Områderegulering Lonena, Knarvik

Trafikkvurdering

3. november 2017, revidert 24.oktober 2018

Vedlegg til utvida trafikkanalyse datert 03.10.2018

Figur 5. Belastningsgrad og forsinkelser pr. kjø. (sek), alternativ 0 med signalregulering.

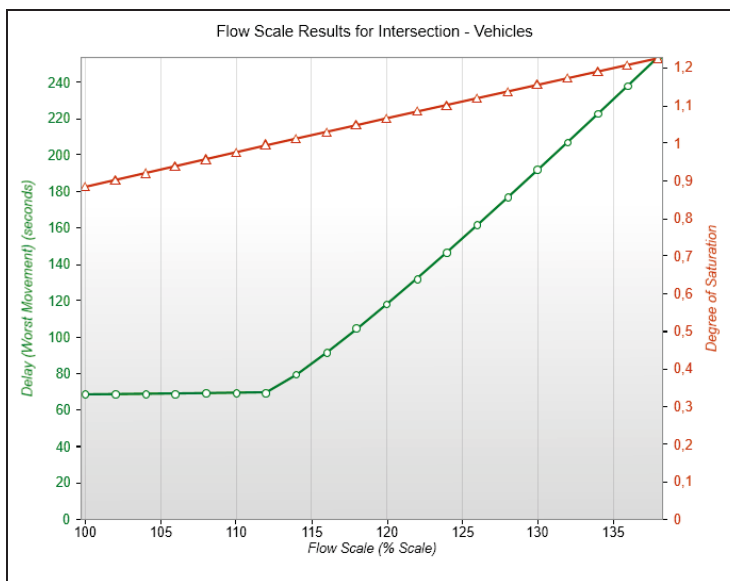
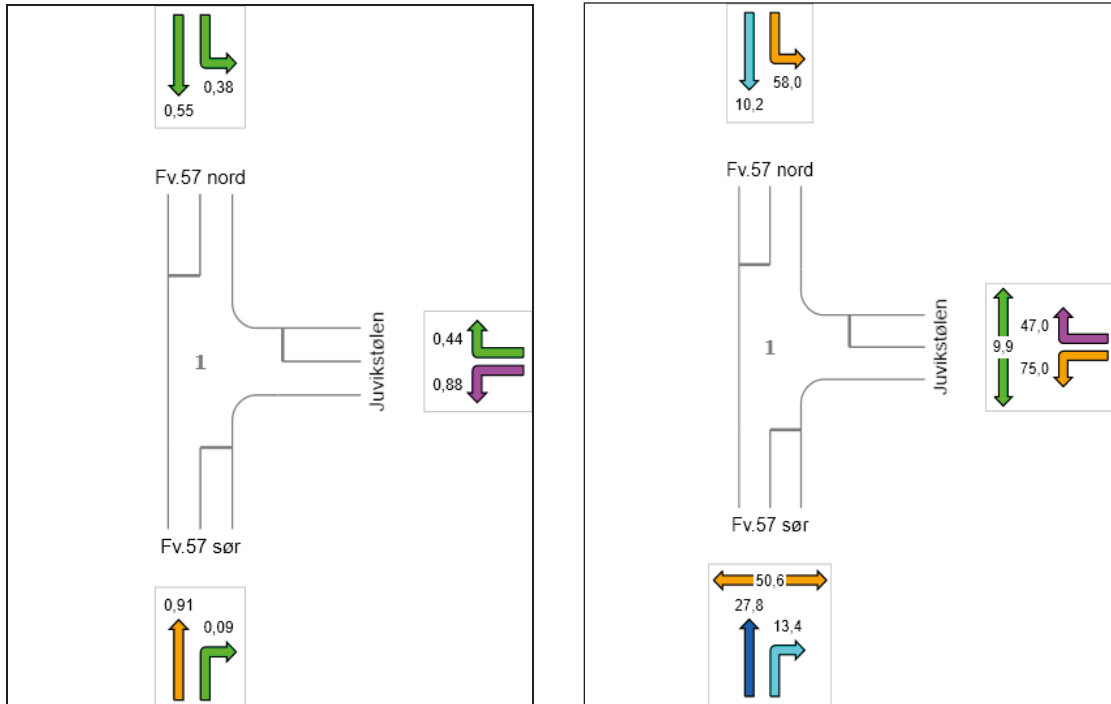
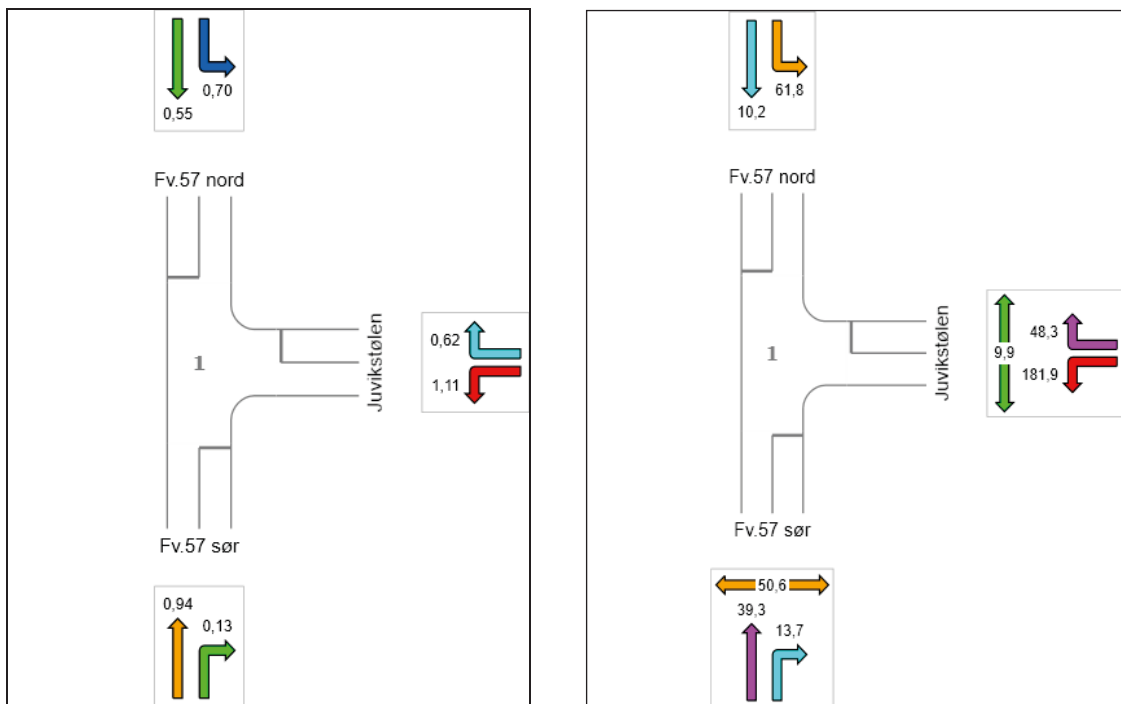
Hva er maksimum belastning på et eventuelt lysregulert kryss ved fv57? Når må det andre tiltak til, eller videre utbygging må vente på eksempelvis tunnel?

Dagens kryss har vikepliktsregulering fra sidevei og prioriterer trafikken langs fv.57. Kapasiteten fra sidevei er fullt utnyttet i dag (venstresving ut på fv.57) og ved mer trafikk vil dette gi seg utslag i lange køer og store forsinkelser på sidevei.

Et kortsiktig og enkelt tiltak for å kunne håndtere økt trafikk er å etablere påbudt høyresving ut fra sidevei (forbud mot venstresving). Trafikkavviklingen i krysset vil da ikke være noe problem, men tilgjengeligheten reduseres. Trafikk fra Juvikstølen som skal mot venstre i retning E39/Knarvik må i stedet kjøre ut via Lonsvegen mot E39 øst for Knarvik sentrum.

Et alternativt tiltak er å bygge om krysset til et signalregulert kryss. En direkte konsekvens av dette (uavhengig av utbygging Lonena) er at fremkommeligheten på fv.57 blir noe redusert til fordel for fremkommeligheten ut fra sidevei. M.a.o. prioriteres sideveistrafikken opp på bekostning av fv.57-trafikken. Dette gir rom for økt kapasitet fra sidevei ved at hovedvei avgir noe kapasitet. Uten utbygging (dvs. med dagens trafikk) vil signalregulering gi i snitt ca. 20 sek. forsinkelse pr. kjøretøy på fv. 57 i retning nord (i praksis 0 forsinkelse i dag). Sideveien vil gjennom normal signalplan ha omtrent de samme forsinkelsene som i dag, men trafikkavviklingen er styrt og dette gir rom for mer kapasitet fra sidevei.

Beregningene i notat av 24.10.2018 viser at krysset har kapasitet til å avvike trafikken fra 800 boliger uten at forsinkelsene på fv. 57 øker med mer enn 10 sekunder pr. kjøretøy. Forsinkelsene fra sidevei øker med ca. 15 sek. Dette forutsetter ca 50/50 fordeling av trafikken fra Lonena mot hhv.

Juvikstølen/ fv57 og Lonsvegen/E39. Beregningene viser samtidig at krysset har en relativt høy belastningsgrad og er sårbart for ev. trafikkvekst langs fv.57.

Dersom man aksepterer ombygging av krysset Juvikstølen/fv.57 til et signalregulert kryss oppnår man en del fordeler med trafiksikkerhet, styring av trafikkstrømmene og dette gir rom for å kunne avvikle mer trafikk fra sidevei. Med signalregulering aksepterer man samtidig at trafikkavvikling fra sidevei prioriteres på bekostning av kapasitet/trafikkflyt på hovedvei (fv. 57). Signalregulering vil ha en direkte konsekvens ved at det blir mindre flyt og noe forsinkelser langs fv. 57 (beregnet til ca. 20 sek. pr. kjøretøy i snitt i rushperiodene). Dette er i hovedtrekk normale forsinkelser knyttet til signalveksling i et lyskryss.

Signalregulering gir rom for økt trafikk fra sidevei uten at forsinkelsene blir vesentlig mer enn det de blir som følge av signalreguleringen i seg selv. Samtidig øker sårbarhet og risiko for større forsinkelser når belastningsgraden blir så høy som den er beregnet (ca. 0,9 med 800 boliger). På den annen side ligger det en trygghet i at trafikken kan styres og fv. 57 kan prioriteres slik at det ikke oppstår uholdbare trafikkproblemer langs hovedveien. Også alternativ utkjøringsmulighet via Lonsvegen gi en fleksibilitet og reduserer sårbarhet. Det er sannsynlig at trafikken vil tilpasse seg ved eventuelle økende køproblemer ut fra Juvikstølen og at flere vil bruke Lonsvegen og kryss med E39 som har god kapasitetsreserve.

Men på grunn av beregnet høy belastningsgrad i krysset ved 800 boliger, og for å ta høyde for usikkerhet i forhold til trafikkmengder i framtidig situasjon, synes det noe risikabelt og åpne for 800 boliger basert på signalregulering av fv. 57 som eneste grep.

Samlet vurdert vil jeg derfor anbefale et noe lavere nivå, eksempelvis 600 boliger som tak for utbygging basert på signalregulering av krysset, slik at ytterligere utbygging forutsetter andre tiltak i tillegg (eksempelvis fv. 57 i tunnel). Det understrekes at 600 ikke er et kalkulert, nøyaktig anslag – men et nivå basert på en helhetlig vurdering av kapasitetsberegningene, usikkerhet i tallgrunnlaget, fleksibilitet ift Lonsvegen og risiko/sårbarhet for trafikkavviklingen på fv.57.

Figur 11. Belastningsgrad (trafikk/kapasitet) – Alternativ 0 (til venstre) og med 800 boliger (til høyre).

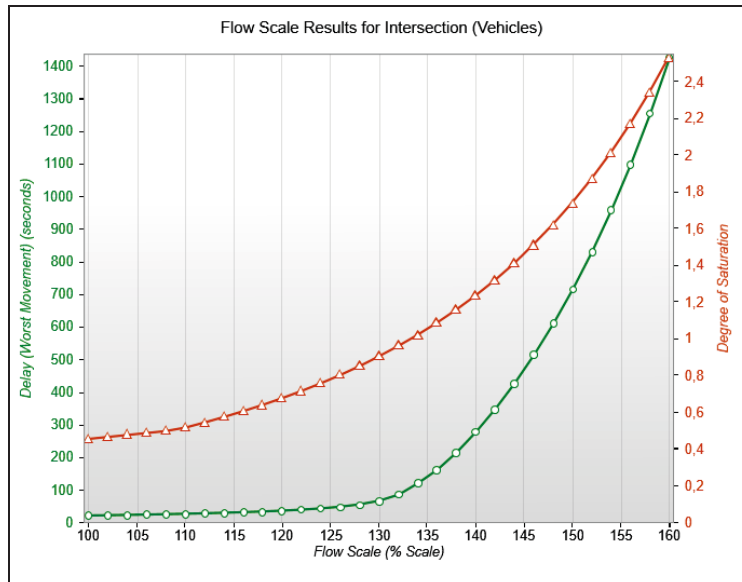
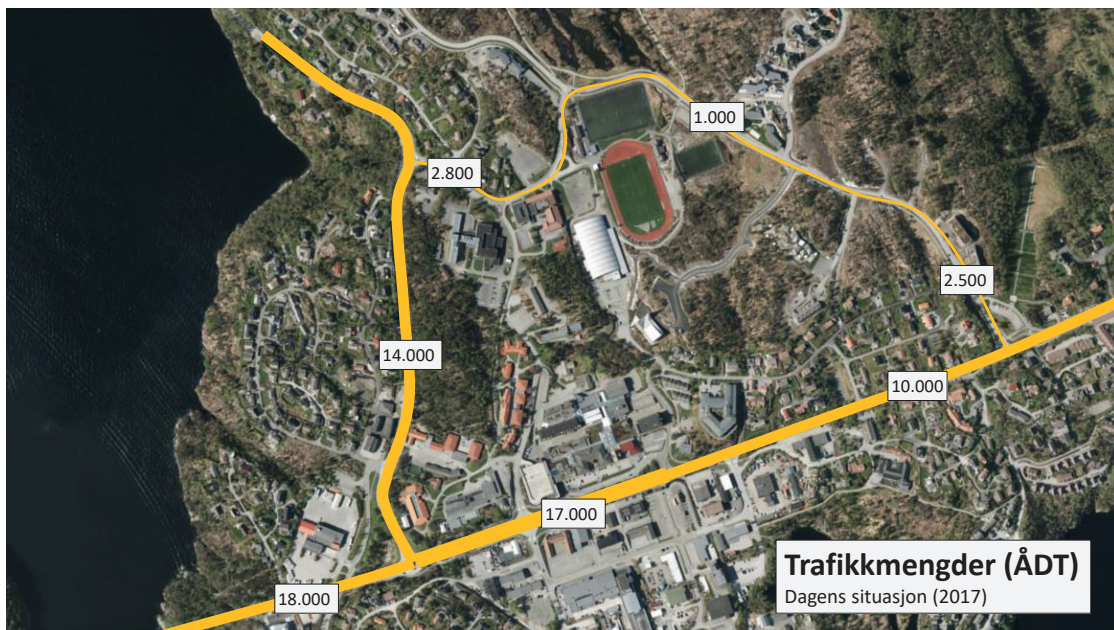
- *Må sjå trafikken frå Lonsvegen i samanheng med trafikken sør for E39. Mykje kø i området i dag. Kritisk til informasjon i trafikkanalysen knytt til dette krysset. (KRF)*
- *Opus skal sjå nærmare på om det er mogleg å supplere rapporten med ÅDT tal. Den helhetlege trafikkavviklinga skal sjåast nærmare på. Opus tar initiativ til møte med Statens vegvesen, kommunen og konsulent.*
- *Analyser må tydelegare vurdere og vise korleis ein legg opp til trafikktryggleik inn/ut av planområdet*

Hva en innslagspunktet for venstresvingefelt fra E39?

Kapasitetsberegningene viser at kryssområdet har god kapasitetsreserve og kan håndtere trafikkøkningen som utbyggingen vil skape.

Sensitivitetsanalyse viser at krysset kan tåle ytterligere 30% trafikkøkning før det vil bli vesentlige problemer med trafikkavviklingen:

Selv om kryssområdet har tilstrekkelig kapasitet, er det problemstillinger knyttet til fremkommelighet og trafiksikkerhet. Dette har blant annet sammenheng med at trafikken ofte kommer puljevis:

1. Venstresvinger ut fra sideveiene har liten kapasitet, og det vil være forsinkelser, særlig i perioder med høy trafikkintensitet (når puljer ankommer kryssområdet). Gjennomsnittlig forsinkelser over makstimen i venstresving ut fra Lonsvegen ettermiddag er beregnet til ca. 13 sekunder, økende til ca. 18 sekunder pr. kjøretøy med 800 nye boliger. Med stor trafikkvariasjon innenfor makstimen kan det i praksis være perioder med forsinkelser opp mot 30 sekunder pr. kjøretøy, og enda mer i enkelttilfeller. Utbyggingen av Lonena endrer imidlertid ikke situasjonen vesentlig fra i dag.

2. Begge T-kryssene har ikke venstresvingefelt på hovedveien (E39). Dette innebærer at gjennomgangstrafikken på E39 har redusert flyt når venstresvingetrafikken stopper opp pga. motstrøms, forkjørsberettiget trafikk. De gjennomsnittlige forsinkelsene for E39 trafikken er beregnet lave, både i dagens situasjon og med utbygging (under 10 sek. pr. kjøretøy). Men på samme måte som nevnt ovenfor vil trafikkvariasjoner medføre at deler av E39-trafikken får større forsinkelser i kortere perioder.

3. Trafiksikkerheten i kryssområdene er påvirket av manglende venstresvingefelt ved at risikoen for påkjøring bakfra – ulykker øker. Det er registrert 3 personskadeulykker i krysset, men ingen av disse var påkjøring bakfra (2 utforkjøring og 1 møteulykke). Risikoen synes på denne bakgrunn å være relativt lav, men dette er et kryssområde som kan oppleves utrygt, blant annet på grunn av kort avstand mellom T-kryssene og mye tungtrafikk langs E39.

Samlet vurdert er det dokumentert tilstrekkelig kapasitetsreserve i kryssområdet, men manglende venstresvingefelt på E39 gir redusert flyt for E39-trafikken og bidrar til økt risiko/utrygghet knyttet til bl.a. påkjøring bakfra-ulykker.

Kapasitetsmessig vil krysset Lonsvegen/E39 fungere uten større avviklingsproblemer selv med 800 boliger. Endringer i forsinkelser er marginale. Behovet for venstresvingefelt er knyttet til å bedre trafiksikkerheten, oversiktligheten/trygghetsfølelsen og samtidig gi bedre flyt for E39-trafikken. Ulykkesstatistikken gir ikke grunnlag for å si at behovet for venstresvingefelt er stort, men økende sideveistrafikk (som utbyggingen vil skape) vil gradvis øke behovet. Det er derfor ikke mulig å sette et konkret innslagspunkt for når tiltaket bør på plass. Behovet er der allerede i dag og vil øke gradvis etter hvert som sideveistrafikken øker.
